INFORME DE AUDITORÍA N° 082-2023-2-5343-AC

AUDITORÍA DE CUMPLIMIENTO
PROGRAMA NACIONAL DE INFRAESTRUCTURA EDUCATIVA - PRONIED
LIMA, LIMA, LIMA

"DOTACIÓN DE MÓDULOS EDUCATIVOS, AULA TIPO COSTA, PARA LA CONTINUIDAD DEL SERVICIO PEDAGÓGICO EN INSTITUCIONES EDUCATIVAS PÚBLICAS DE LA REGIÓN LAMBAYEQUE"

Panel fotográfico de la verificación a la instalación de dos (2) módulos educativos, aula tipo costa, en la I.E. n.° 167

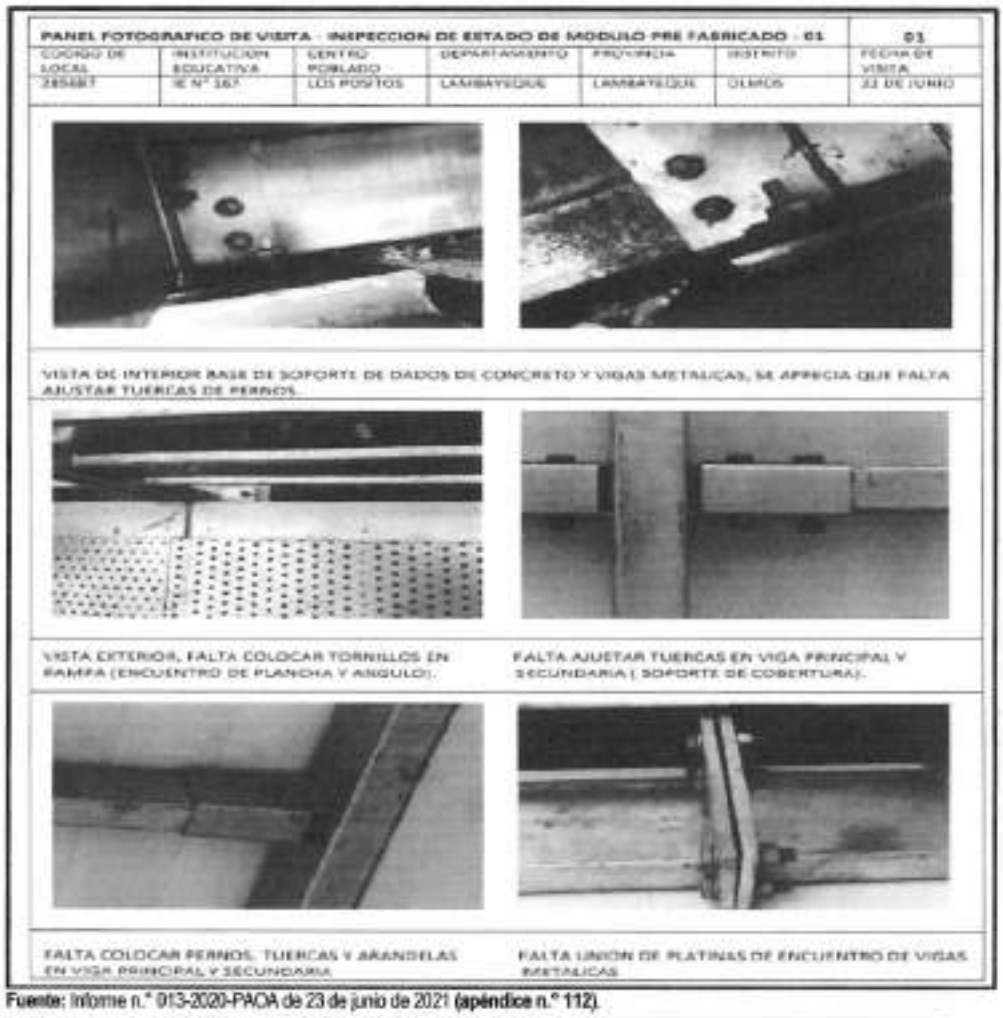
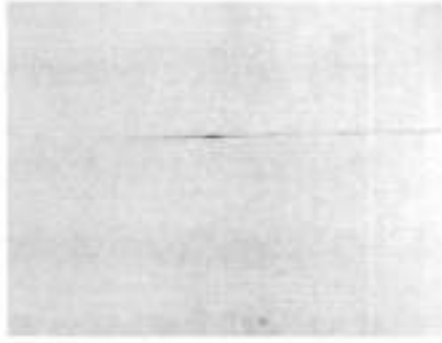
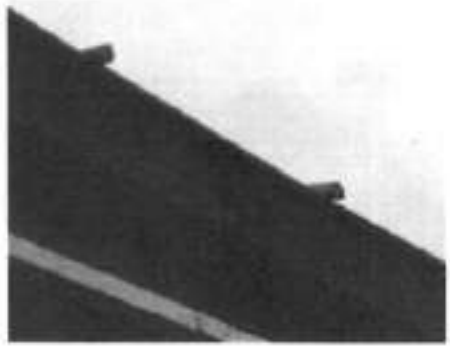
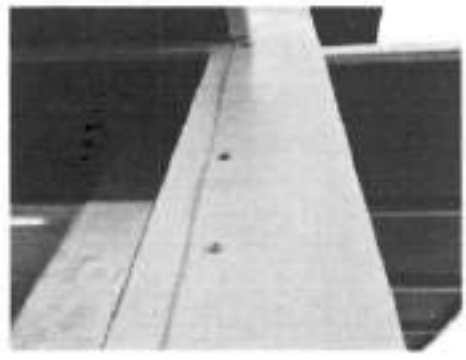
VISTA DE INTERIOR DE PISO, FALTANDO COLOCAR SILICONA EN UNION DE PISO Y FORMACION DE GLOBO DE AIRE.

VISTA EXTERIOR, FALTA COLOCAR SILICONA EN UNION DE CANALETAS METALICAS

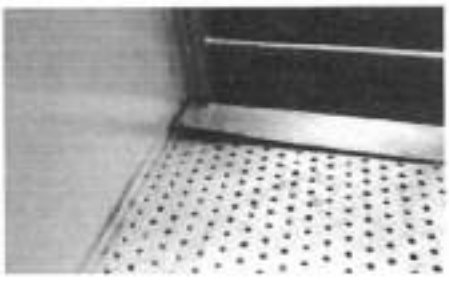
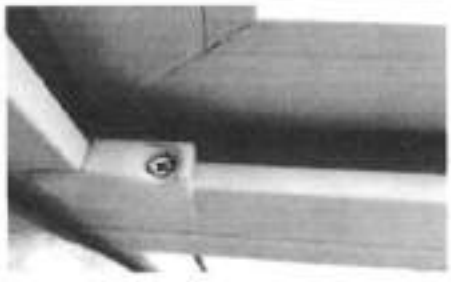
VISTA EXTERIOR, FALTA COLOCAR TORNILLOS EN RAMPA (ENCUENTRO DE PLANCHA Y ANGULO).

FALTANDO COLOCAR SILICONA EN UNION DE PISO.

TOPE DE VENTANA EN MALAS CONDICIONES INCRUSTACION DE TORNILLO

Imagen n.° 32
Tomas fotográficas de los relieves, hendiduras, ahuellamientos y desniveles en el piso vinílico, así como, las uniones de los rollos no herméticos y la junta no es uniforme del referido piso, instalado en el módulo educativo n.° 1 de la I.E. n.° 167

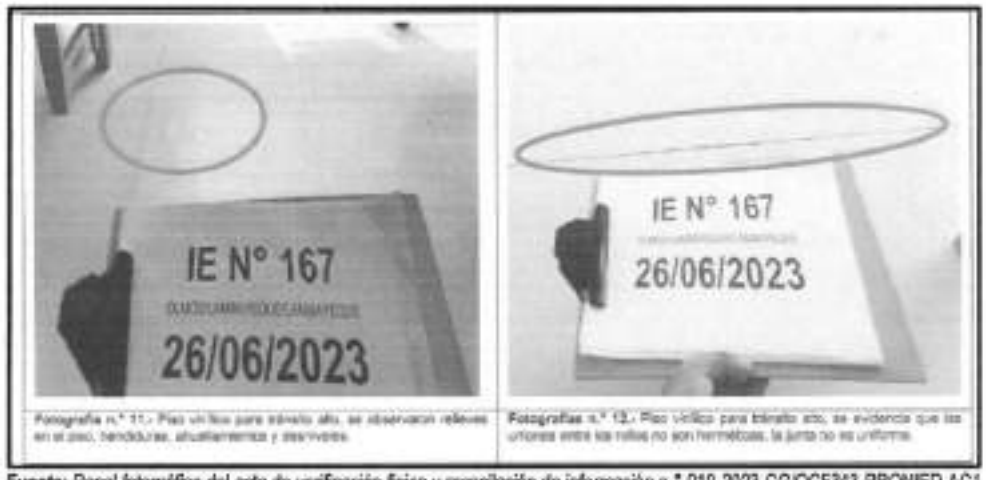
Fotografía n.° 11.- Piso vinílico para tránsito alto, se observaron relieves en el piso, hendiduras, ahuellamientos y desniveles.

- *El adhesivo a utilizar será de acuerdo a lo recomendado por el fabricante, asegurando la correcta fijación y/o adherencia del piso vinílico.*
- *Al finalizar la instalación, se deberá apretar el piso vinílico cuidadosamente con una plancha de madera u otro material de similares características, revestida con alfombra, para que este quede bien adherido al contrapiso, evitando ondulaciones y/o desniveles y/o irregularidades de cualquier otro tipo.*

Tomas fotográficas de perforaciones en las planchas de acero galvanizado (planchas metálicas perforadas) y perfiles "L" de la rampa de acceso y plataforma, sin presencia de pernos autoperforantes M4.8x32mm @400mm en el módulo educativo n.° 1 de la I.E. n.° 167

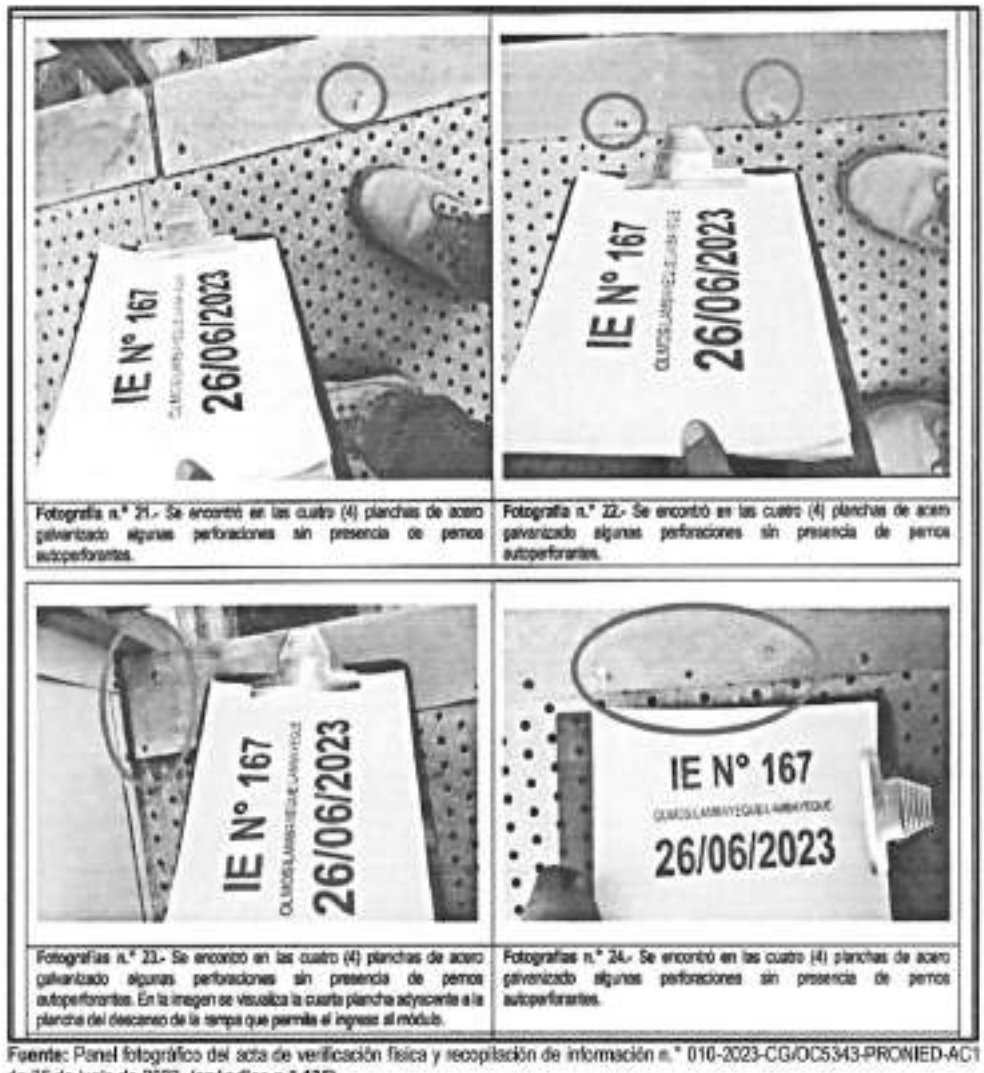
Fotografía n.° 21.- Se encontró en las cuatro (4) planchas de acero galvanizado algunas perforaciones sin presencia de pernos autoperforantes.

Fotografía n.° 22.- Se encontró en las cuatro (4) planchas de acero galvanizado algunas perforaciones sin presencia de pernos autoperforantes.

Fotografías n.° 24.- Se encontró en las cuatro (4) planchas de acero galvanizado algunas perforaciones sin presencia de pernos autoperforantes.

Imagen n.° 36
Tomas fotográficas de deficiencias en la instalación de paneles termoacústicos, con canales en "U" y perfiles de esquina, en el módulo educativo n.° 1 de la I.E. n.° 167

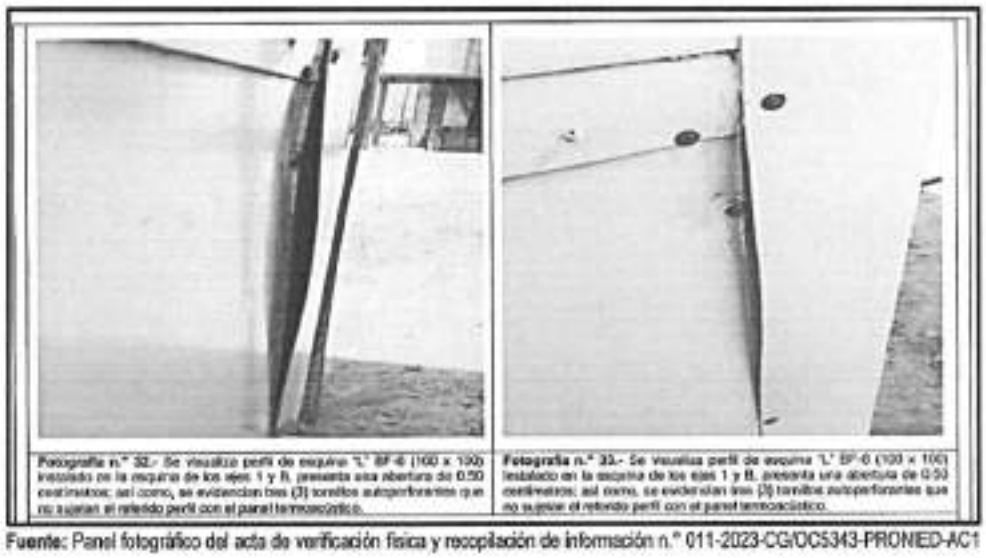
Fotografía n.° 32.- Se visualiza perfil de esquina "L" EF-6 (100 x 100) instalado en la esquina de los ejes 1 y B, presenta una abertura de 0.50 centímetros; así como, se evidencian tres (3) tornillos autoperforantes que no superan el referido perfil con el panel termoacústico.

Imagen n.° 38
Tomas fotográficas de abultamientos en paneles termoacústicos de pared, en el módulo educativo n.° 1 de la I.E. n.° 167

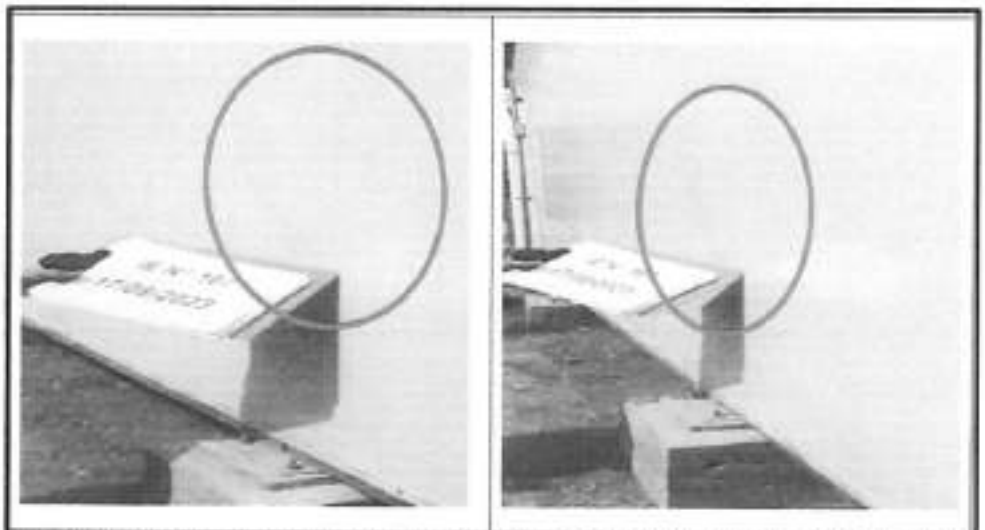
Fotografía n.° 1.- Se observa un bulto irregular en el panel termoacústico.	**Fotografía n.° 2.-** Se observa un bulto irregular en el panel termoacústico.

Imagen n.° 40
Tomas fotográficas de perforaciones sin presencia de pernos autoperforantes M4.8x19 en paneles termoacústicos de muros y perfiles en *"U"* en el módulo educativo n.° 1 de la I.E. n.° 167

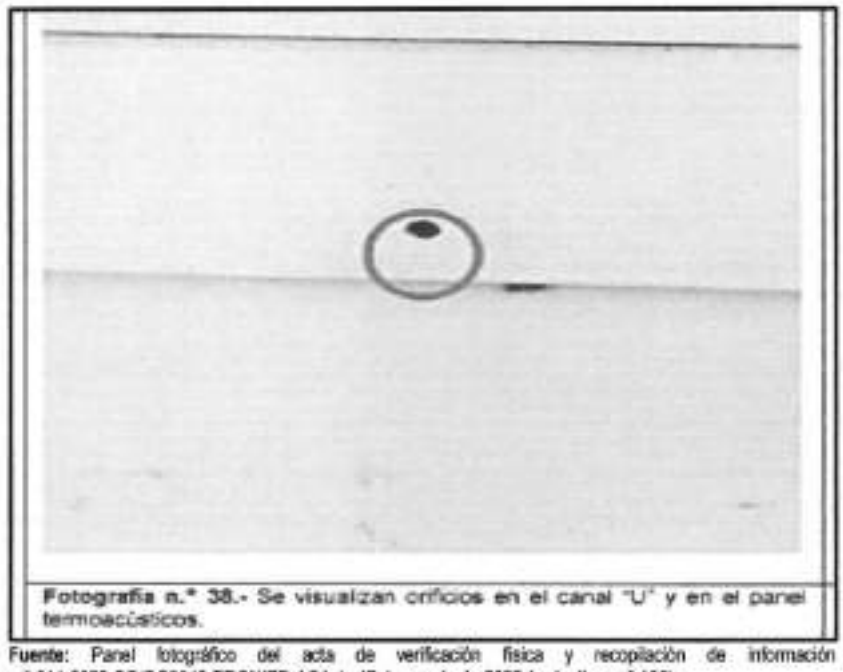
Fotografía n.° 38.- Se visualizan orificios en el canal "U" y en el panel termoacústicos.

Tomas fotográficas de pernos autoperforantes en paneles termoacústicos y perfiles en "U" ubicados en el eje 4 y entre los ejes "B" y "C" en el módulo educativo n.° 1 de la I.E. n.° 167

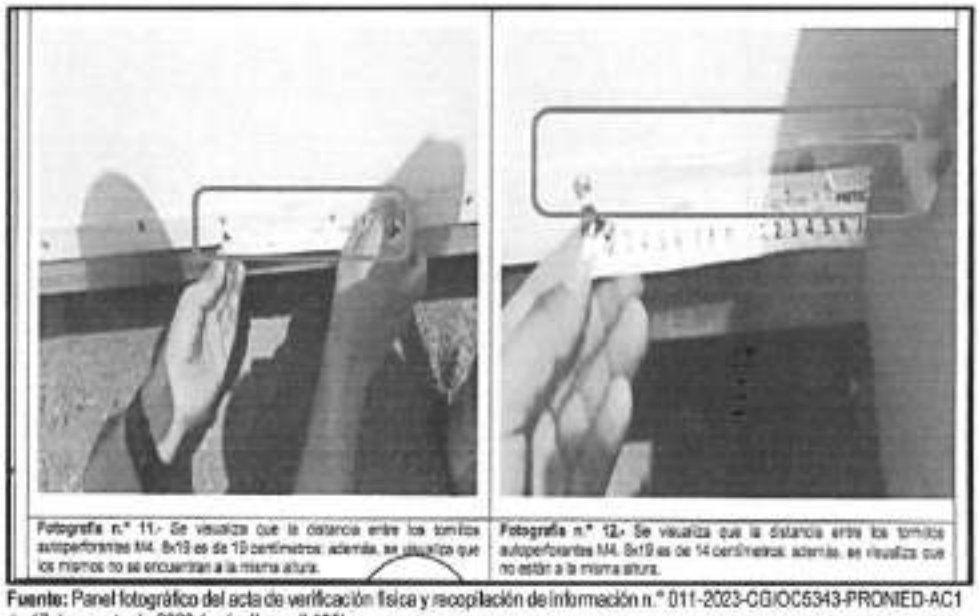
Fotografía n.° 11.- Se visualiza que la distancia entre los tornillos autoperforantes M4. 8x19 es de 19 centímetros; además, se visualiza que los mismos no se encuentran a la misma altura.

Imagen n.° 46
Tomas fotográficas de las perforaciones en paneles termoacústicos de techo en el módulo educativo n.° 1 de la I.E. n.° 167

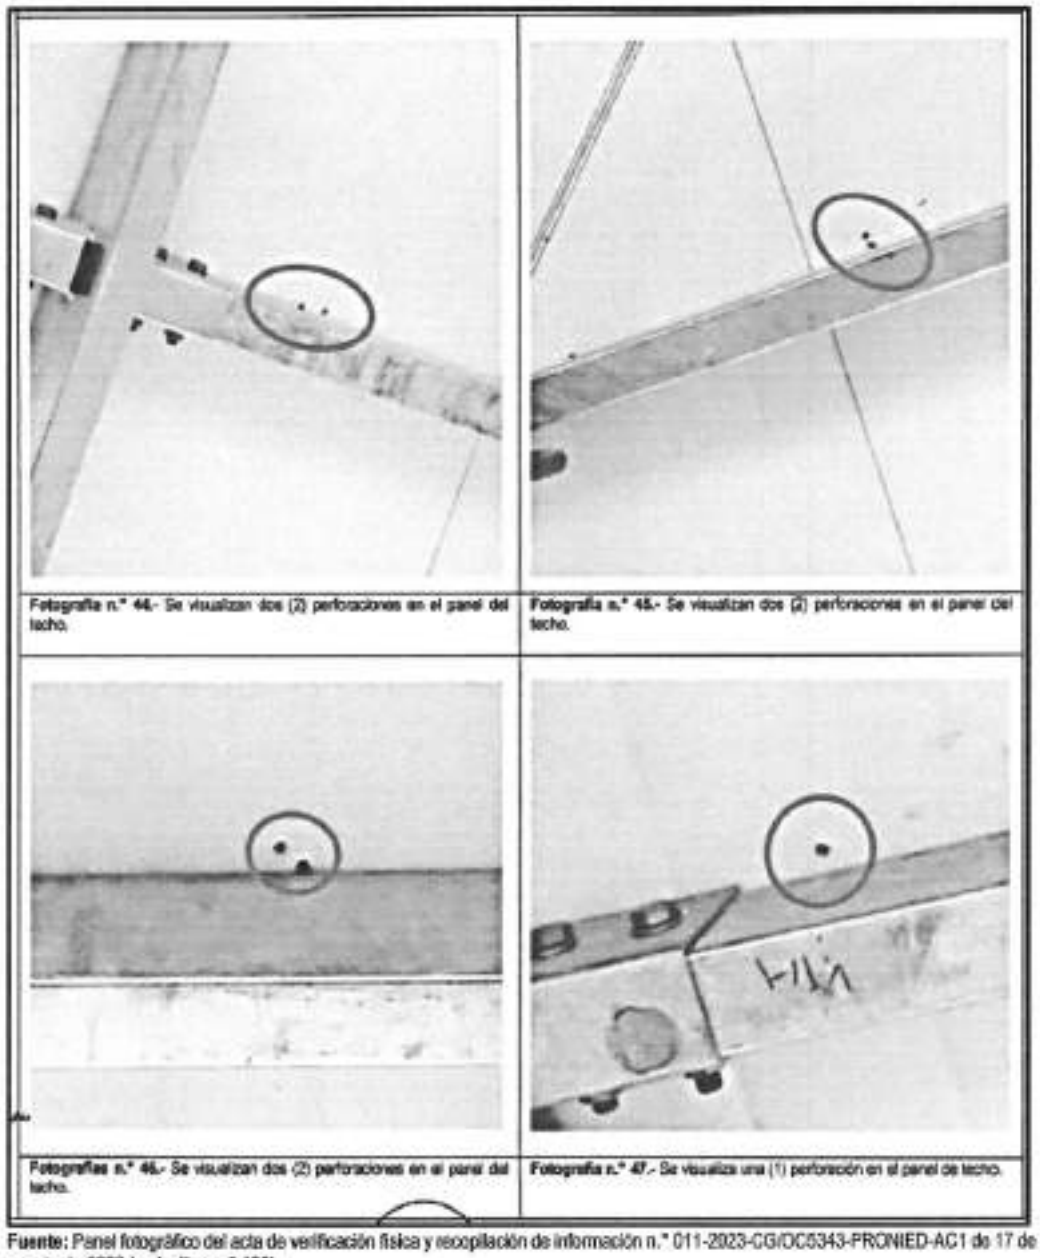
Fotografía n.° 44.- Se visualizan dos (2) perforaciones en el panel del techo.

Imagen n.° 53
Tomas fotográficas de deficiencias en la instalación de paneles termoacústicos en el módulo educativo n.º 2 de la I.E. n.° 167

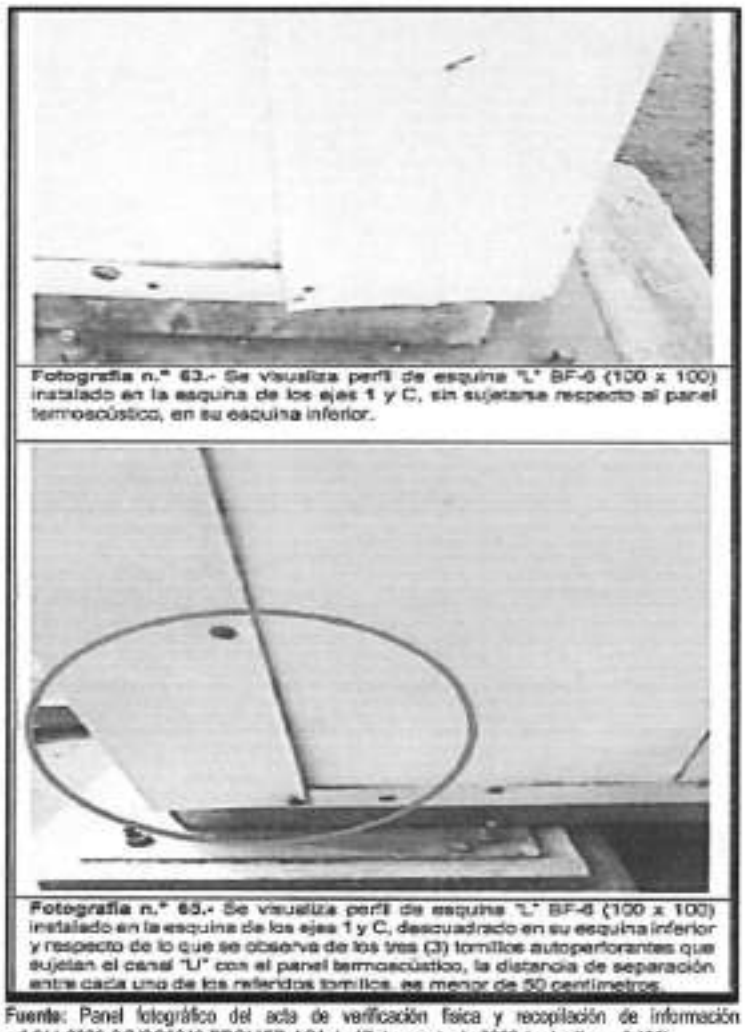
Fotografía n.° 63.- Se visualiza perfil de esquina "L" BF-6 (100 x 100) instalado en la esquina de los ejes 1 y C, sin sujetarse respecto al panel termoacústico, en su esquina inferior.

Imagen n.° 54
Tomas fotográficas de deficiencias en la instalación de paneles termoacústicos en el módulo educativo n.° 2 de la I.E. n.° 167

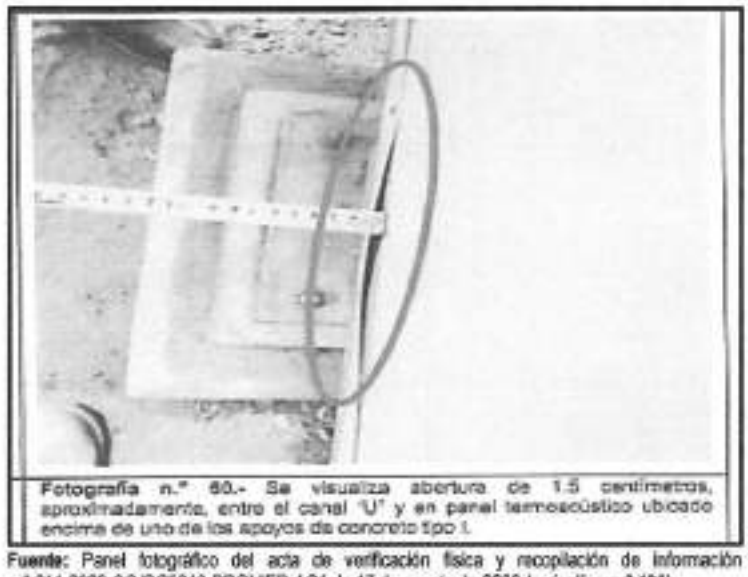
Fotografía n.° 60.- Se visualiza abertura de 1.5 centímetros, aproximadamente, entre el canal "U" y el panel termoacústico ubicado encima de uno de los apoyos de concreto tipo I.

Imagen n.° 55
Tomas fotográficas de deficiencias en la instalación de paneles termoacústicos en el módulo educativo n.° 2 de la I.E. n.° 167

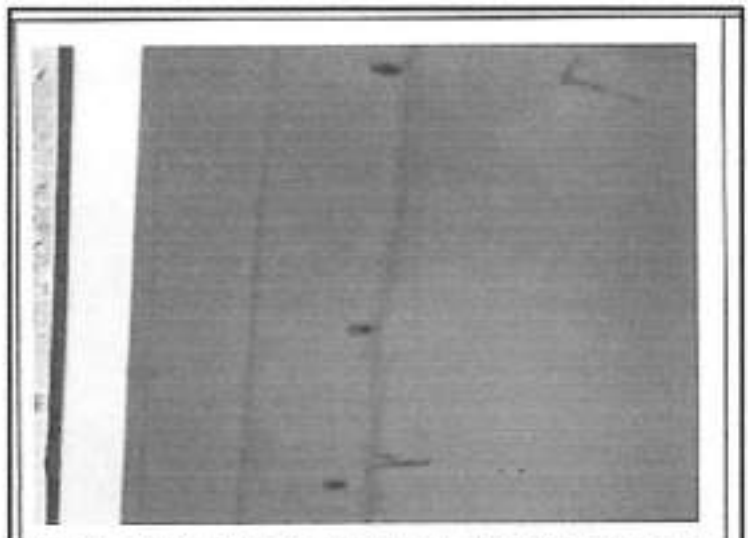
Fotografía n.° 76.- Se visualiza tres (3) tornillos autoperforantes M4. 6x19 colocados en el borde del canal "U" para unirlo con el panel termoacústico; además, se observa que la distancia de separación entre cada tornillo, es menor de 50 centímetros.

Imagen n.° 59
Tomas fotográficas de deficiencias en la instalación de paneles termoacústicos en el módulo educativo n.° 2 de la I.E. n.° 167

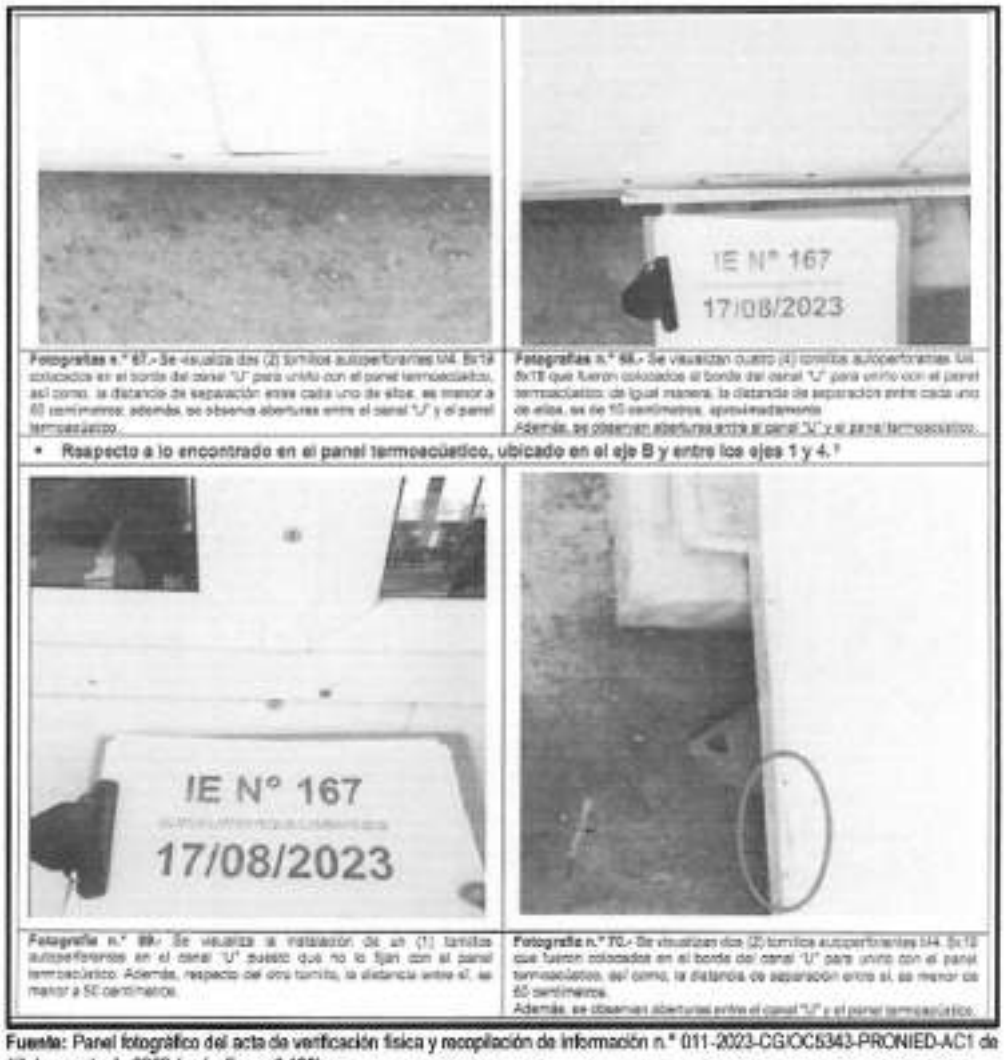
Fotografías n.° 67.- Se visualiza dos (2) tornillos autoperforantes 1/4" 8x19 colocados en el borde del canal "U" para unirlo con el panel termoacústico, así como, la distancia de separación entre cada uno de ellos, es menor a 60 centímetros; además, se observa aberturas entre el canal "U" y el panel termoacústico.

Imagen n.° 62
Tomas fotográficas de deficiencias en la instalación de ventanas VC-01 en el módulo educativo n.° 2 de la I.E. n.° 167

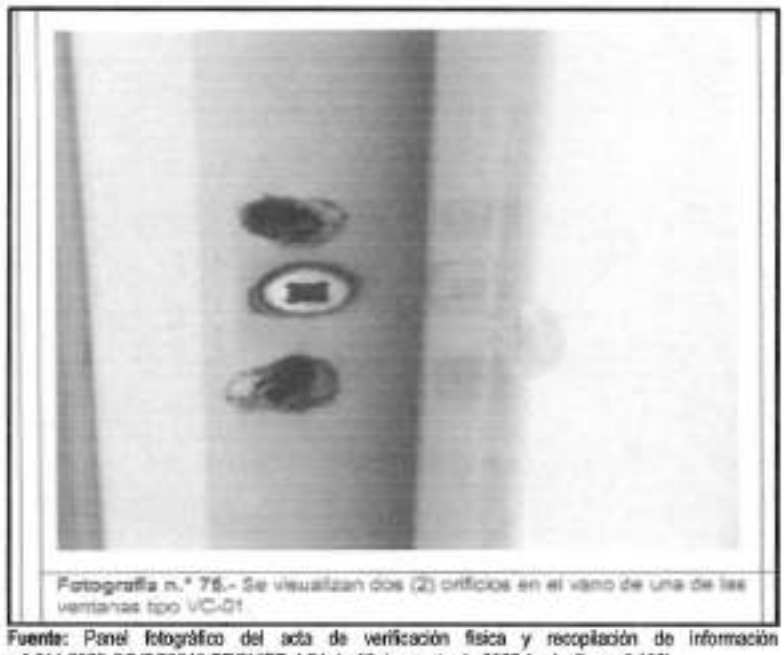
Fotografía n.° 75.- Se visualizan dos (2) orificios en el vano de una de las ventanas tipo VC-01

Tomas fotográficas de deficiencias en la instalación paneles de techo en el módulo educativo n.° 2 de la I.E. n.° 167

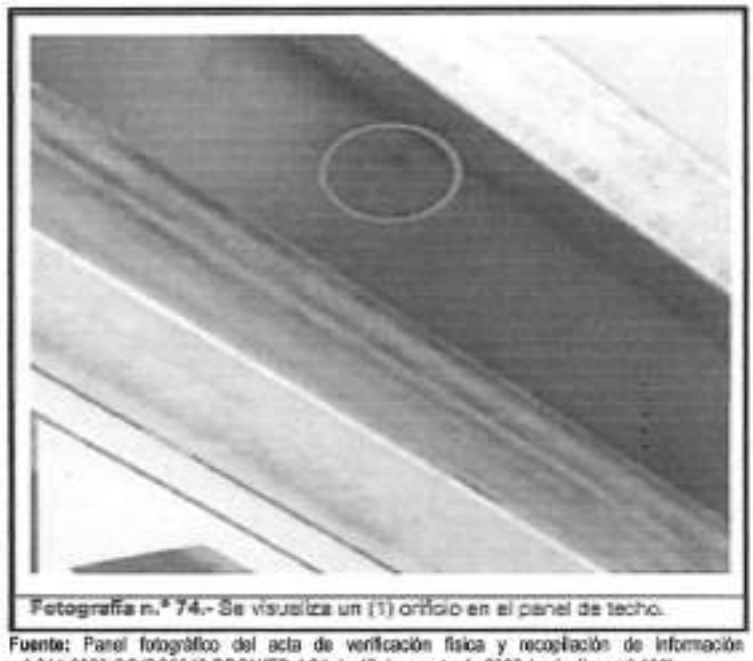
Fotografía n.° 74.- Se visualiza un (1) orificio en el panel de techo.
